島根原子力発電所原子炉施設保安規定変更前後比較表

変更認可申請書のうち別添「島根原子力発電所原子炉施設保安規定変更前後比較表」の補正前後比較表

図2 品質マネジメントシステム文書体系図

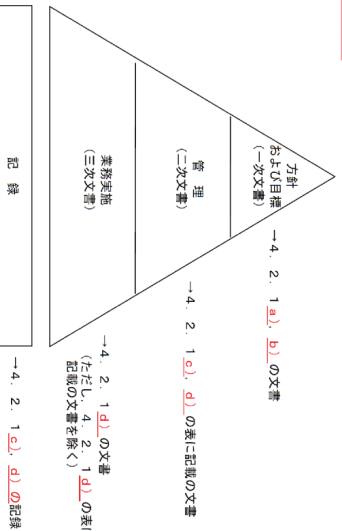
原子力規則における検査制度の見直しに伴う変更

監査業務の見直しに伴う変更

図2 品質マネジメントシステム文書体系図

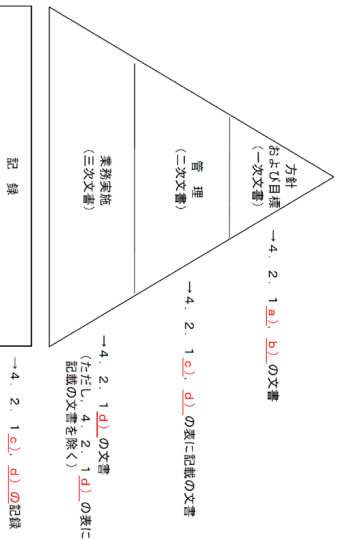
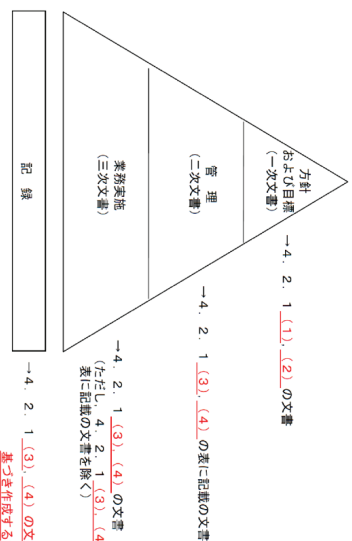
原子力規則における検査制度の見直しに伴う変更

監査業務の見直しに伴う変更  
 組織改正に伴う変更
